**Verslag huishoudelijke elektrische installatie op laagspanning en zeer lage spanning****Algemeen:**

Referentie: 004-20260702-04	Datum controle: 02/07/2026
Keurder: 004

Eigenaar: Bogaert marc	EAN-code: 541448820053108157
Adres installatie: Steenstraat 51, 1750 - Lennik	Nummer teller(s): 1lgz0577250160
	Distributienetbeheerder installatie: Fluvius
Datum uitvoering installatie: ☐ Vóór 01/10/1981 ☒ Tussen 01/10/1981 en 01/06/2020 ☐ Vanaf 01/06/2020	
Type: ☒ Wooneenheid ☐ Niet-huishoudelijk ☐ PV ☐ Batterij ☐ Laadpaal

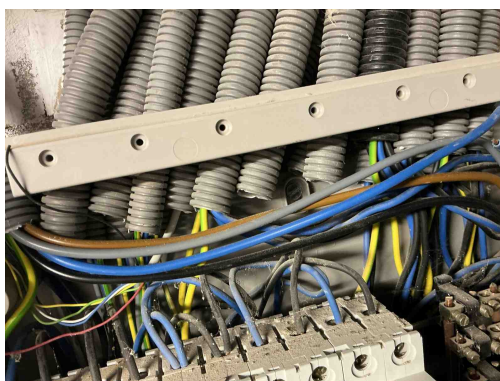
T21 - Het elektrisch materieel is niet geplaatst volgens de voorschriften van de fabrikant/ regels van goed vakmanschap . (Boek 1: 1.4.1.3)

Opmerking: Oa bord 4,2,3

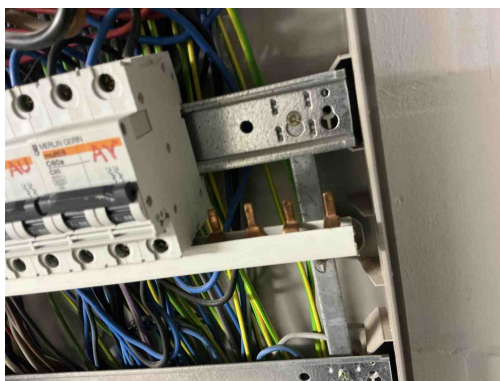
T21 - Het elektrisch materieel is niet geplaatst volgens de voorschriften van de fabrikant/ regels van goed vakmanschap . (Boek 1: 1.4.1.3)

Opmerking: Oa bord 4,2,3

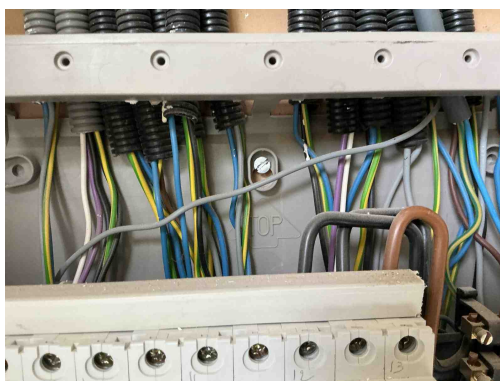
T21 - Het elektrisch materieel is niet geplaatst volgens de voorschriften van de fabrikant/ regels van goed vakmanschap . (Boek 1: 1.4.1.3)

Opmerking: Oa bord 4,2,3

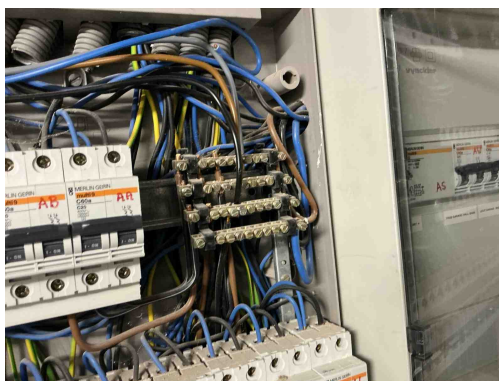
T21 - Het elektrisch materieel is niet geplaatst volgens de voorschriften van de fabrikant/ regels van goed vakmanschap . (Boek 1: 1.4.1.3)

Opmerking: Oa bord 4,2,3

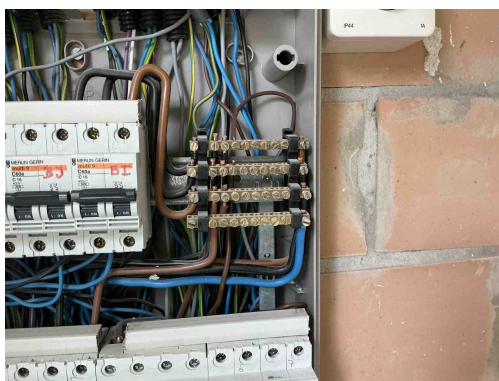
T02 - Gevaar voor rechtstreekse aanraking: genaakbare delen onder spanning (Boek 1: 4.2.2).
Opmerking: Oa bord 4,1,2,3

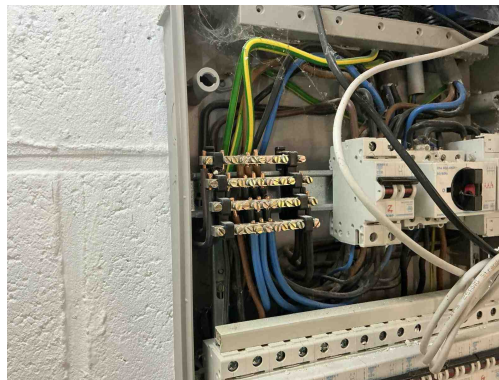
T02 - Gevaar voor rechtstreekse aanraking: genaakbare delen onder spanning (Boek 1: 4.2.2).
Opmerking: Oa bord 4,1,2,3

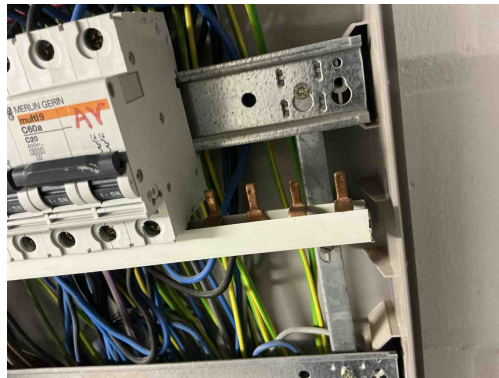
T02 - Gevaar voor rechtstreekse aanraking: genaakbare delen onder spanning (Boek 1: 4.2.2).
Opmerking: Oa bord 4,1,2,3

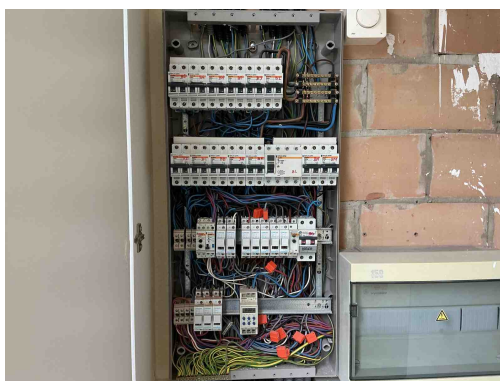
T10 - Bepaalde contactdozen en/of schakelaars zijn niet degelijk bevestigd (Boek 1: 1.4.1.3).
Opmerking: Oa badkamer
